<b>CONCEPTO TÉCNICO DE REVISIÓN DE ESTUDIOS DE RESPUESTA DE AMPLIFICACIÓN LOCAL DE ONDAS SÍSMICAS</b>	Código:	GPR-FT-09
		Versión:	03
		Código Documental:

1.1	CONCEPTO TÉCNICO No. CT:	5821
1.2	ÁREA:	TÉCNICA Y DE GESTIÓN
1.3	COORDINACIÓN:	INVESTIGACIÓN Y DESARROLLO
1.4	REFERENCIA CRUZADA RADICADO FOPAE:	2010ER5804
1.5	RESPUESTA OFICIAL No. RO:	41876

2.1	SOLICITANTE:	SUJEI VANEGAS PRADA CURADURÍA URBANA No.5
2.2	PROYECTO:	EDIFICIO COUNTRY 147
2.3	LOCALIDAD:	1 USAQUÉN
2.4	UPZ:	13 CEDROS
2.5	BARRIO O SECTOR CATASTRAL:	CEDRO MADEIRAS
2.6	DIRECCIÓN:	CALLE 147 No 7F - 12
2.7	CHIP:	AAA0194SUTO
2.8	FECHA DE EMISIÓN:	13 DE MAYO DE 2010
2.9	EJECUTOR DEL ESTUDIO:	JEOPROBE Ltda.

#### 5 PRIMERA REVISIÓN DEL ESTUDIO- RAD FOPAE: 2010ER5804

**Figura 1. Localización del Proyecto Edificio Country 147.**

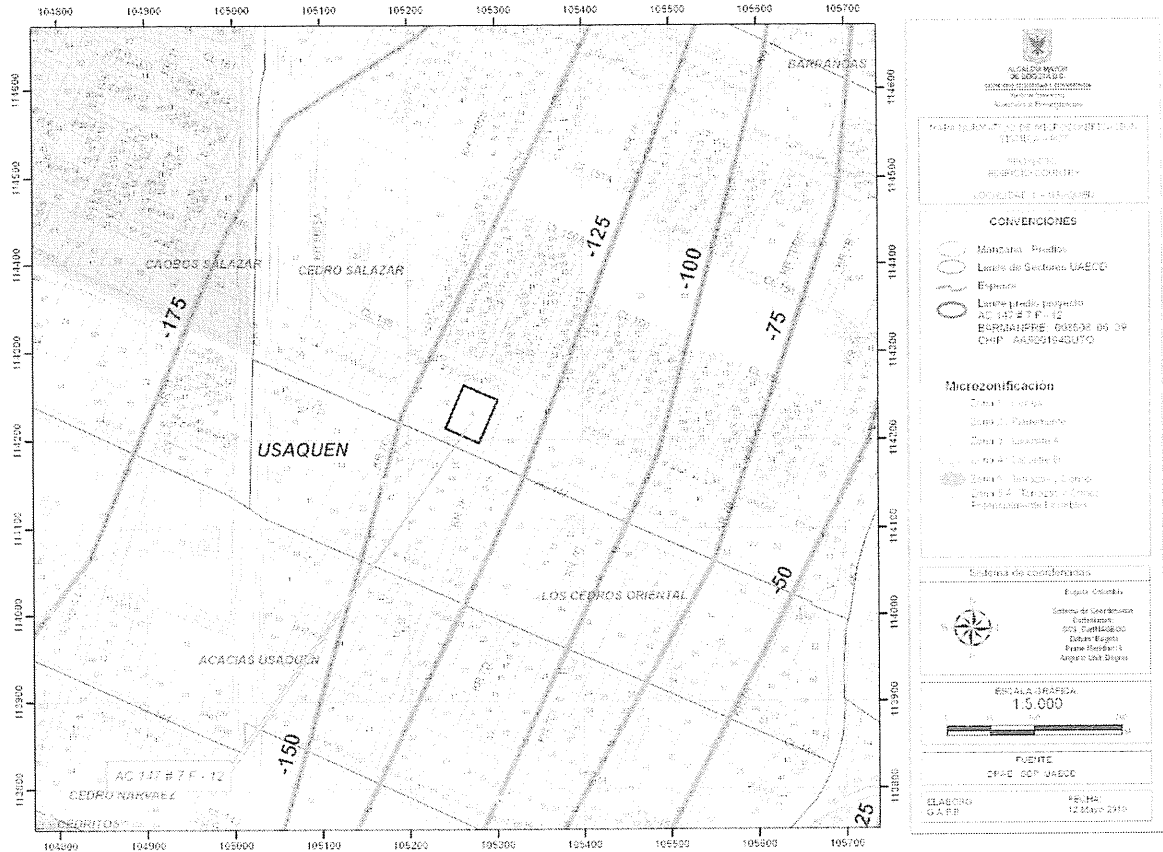
En el numeral 1.1 del informe, se indica que el sitio del proyecto se encuentra localizado en la Zona 2 – Piedemonte según el Decreto 193 de 2006, lo cual es consistente con la localización presentada en la Figura 1 del presente concepto.

- Ajustar la profundidad del basamento rocoso del perfil de análisis dado que de acuerdo al estudio de Microzonificación Sísmica de Bogotá se encuentra aproximadamente a  $125 \pm 25$  m (ver Figura 1 del presente concepto).
